## SWAG 81 93 2682

Citroën C1 1.0 (nr por. 1201.L3, 1201.J0)

## Pompa wody

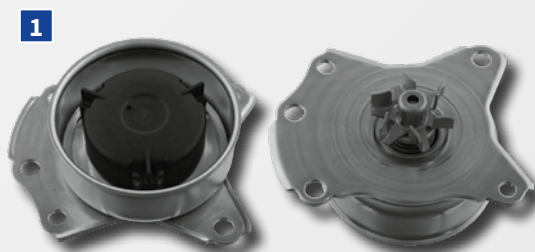
Pompa wody jest nieszczelna.

Pompa wody montowana przez producenta pojazdu może ulec rozszczelnieniu z powodów konstrukcyjnych, ponieważ jest ona wykonana z wytłaczanej blachy stalowej (1). W skrajnym przypadku może dojść do poważnego uszkodzenia silnika.

SWAG proponuje zastosowanie pompy wody SWAG 81 93 2682. Ta zmodyfikowana wersja pompy wody jest wykonana z odlewu ciśnieniowego z aluminium. Teraz pompa jest wyraźnie stabilniejsza, dzięki czemu nie dochodzi do rozszczelnień. Dodatkowo SWAG dostarcza

pompę wody 81 93 2682 wraz z niezbędnym uszczelnieniem oraz odpowiednim kompletem śrub (2).

Podczas montażu nowej wersji nie należy ponownie wykorzystywać starych śrub! Moment dokręcenia nowych śrub wynosi 28 Nm. Podczas montażu bezwzględnie przestrzegać procedur wydanych przez producenta pojazdu!
